Onderwerp: Schoterlandseweg 22 Katlijk.

Van:
Onderwerp: RE: Uitritten Moskoupleats
Datum: 12 mei 2020 om 13:26:27 CEST
Aan: Harry Mars
Kopie:

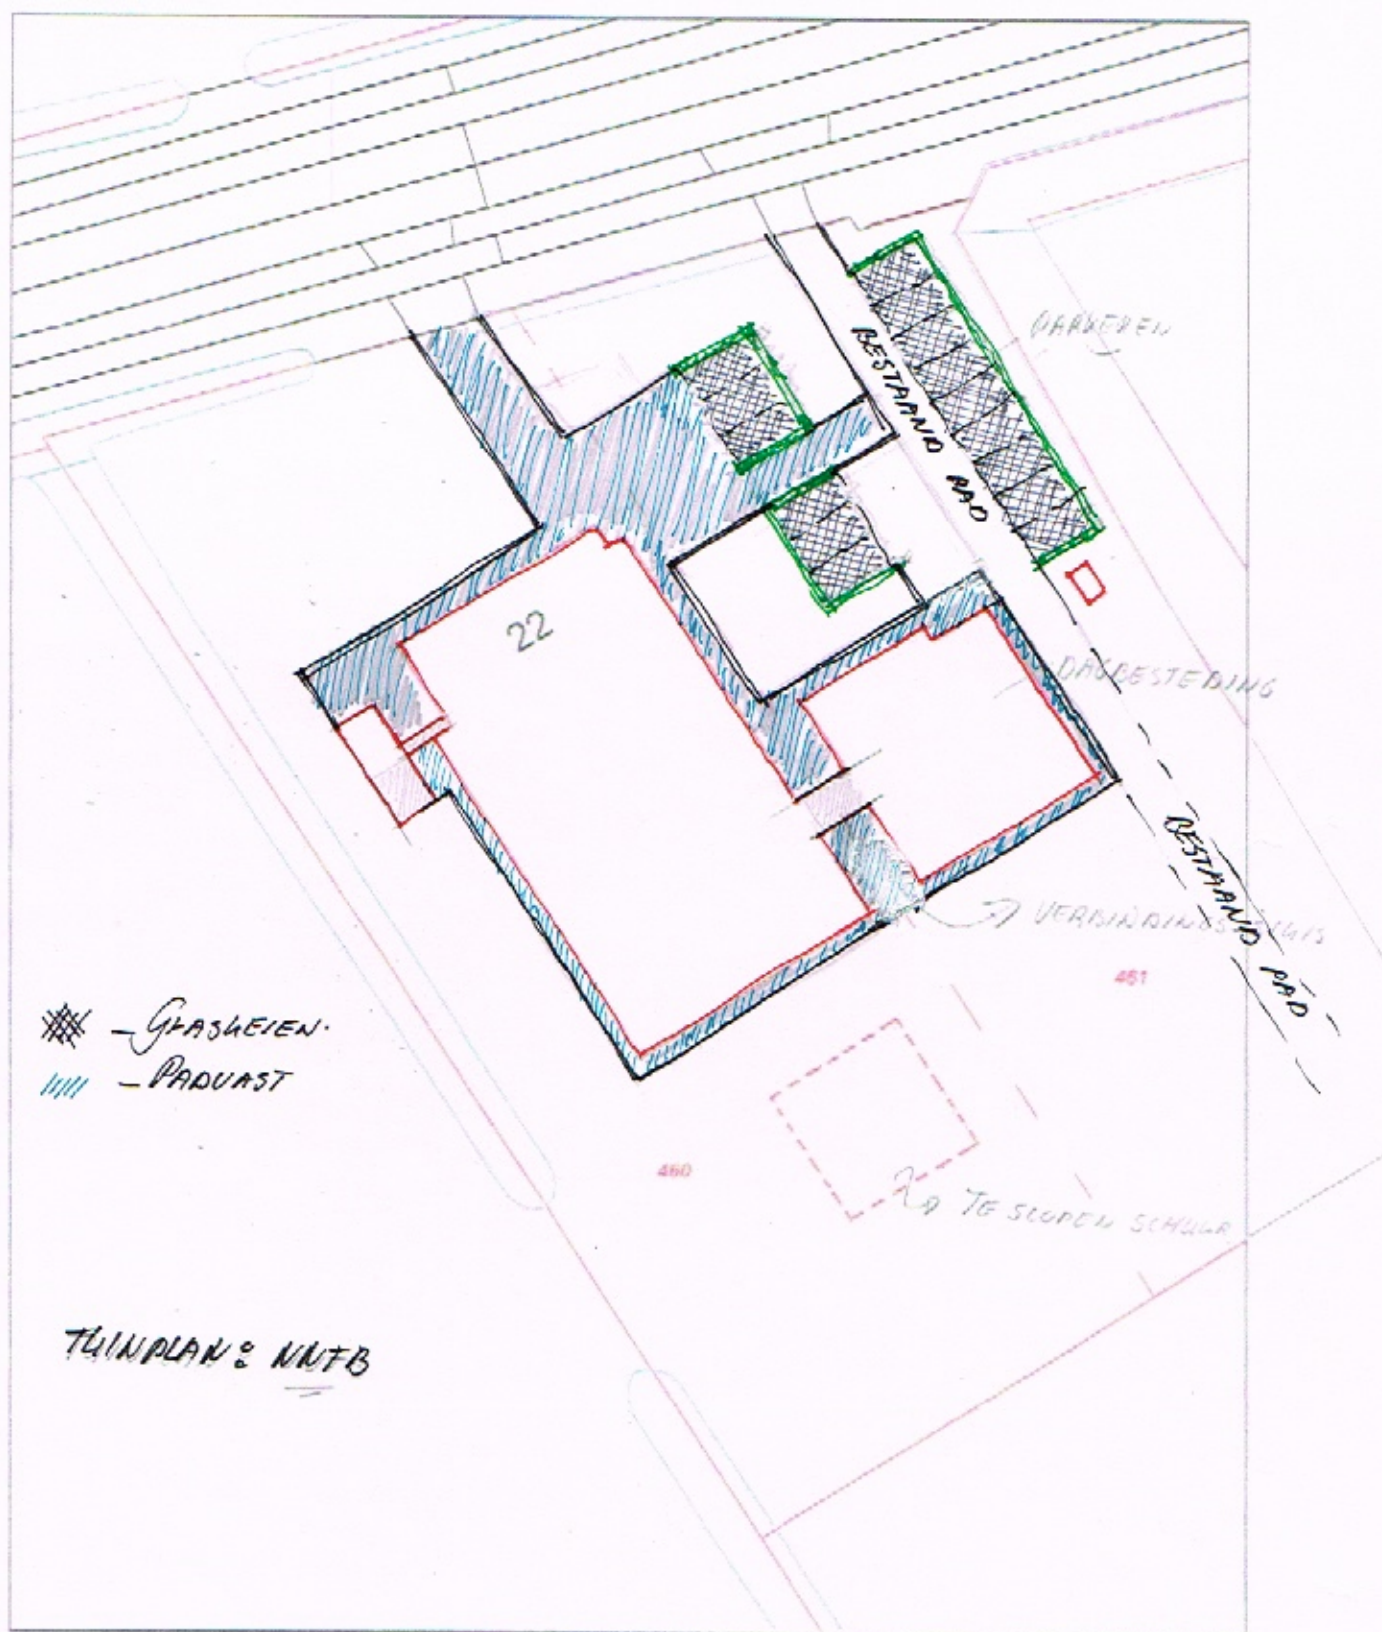
Qua inrichtingsplan hebben wij geen bezwaar en we zien geen reden tot onveiligheid. Wel hebben wij het verzoek als provincie dat de inrit/uitrit aan het fietspad verhard worden. Puin of een andere losse verharding staan wij bij wijziging van het terrein niet meer toe. De aansluiting van het erf en het fietspad dient om die reden verhard te worden met klinkers, asfalt of beton. Dit heeft te maken met het voorkomen van het afbrokkelen van het fietspad en het 'mee laten rijden' van puin richting fietspad en de weg.

Voor de verkeersveiligheid zie ik geen bezwaar qua uitritconstructies. Wel moet ik navraag doen naar de vorm van verharding op uw erf in relatie tot de aansluiting op het fietspad.
